SAKSFRAMLEGG

Sakshandsamar: Ragnhild Lønningdal	Arkivkode: FA-L12
Arkivsaksnr: 19/865	Løpenr: 20/6942
Sakstype: Politisk sak

Andre gongs handsaming og endeleg vedtak av detaljreguleringsplan for Tømmerløypet PlanID 1242201901

Figur 3. Til venstre er plankartet ved offentlig ettersyn, til høgre med utvida planområde for å innlemma frisisiktsone. Arealet er eksisterande kommunal veg og vegkant.

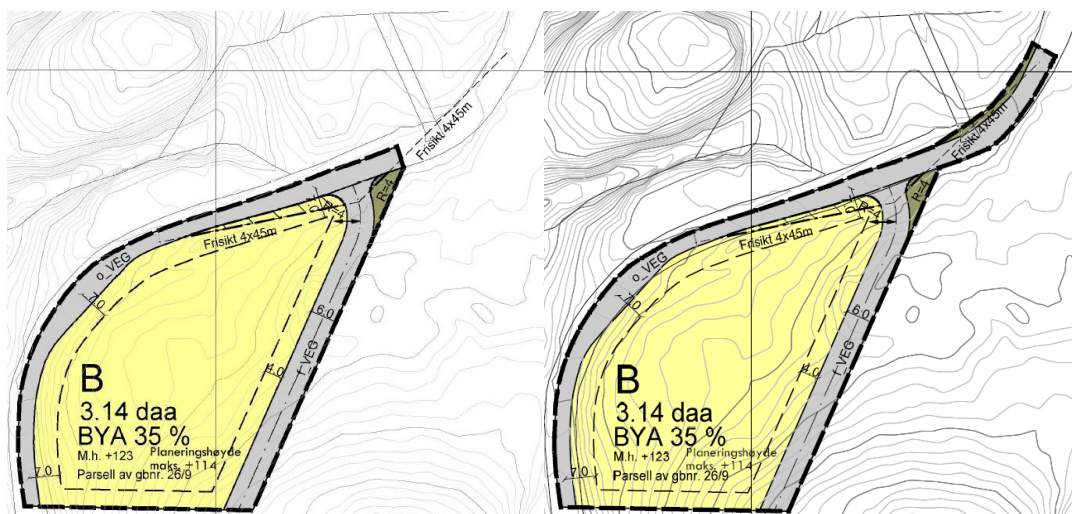
Administrasjonen har etter nærare ettersyn av plankartet funne fire punkt som må endrast i plankartet, for å vera i tråd med nasjonal produktspesifikasjon for arealplankart (NPAD) og handboka N100 Veg- og gateutforming. Det er gjort følgjande endringar i plankartet etter offentlig ettersyn:

- Planområdet er utvida til å inkludera 35 meter ekstra av eksisterande kommunal veg mot nordaust, for å få siktsona innanfor plangrensa. Sjå figur 3.
- Teiknforklaringa er retta opp med følgjande element: Byggjegrænse, regulert senterline og tilkomstpil. Geodetisk høydgrunnlag er endra frå «NN1954» til «NN2000».

Avsluttande vurdering: Administrasjonen rår til at det vert gjort endeleg vedtak av detaljreguleringsplan for bustad Tømmerløypet, med utvida planområde for 35 meter eksisterande kommunal veg.
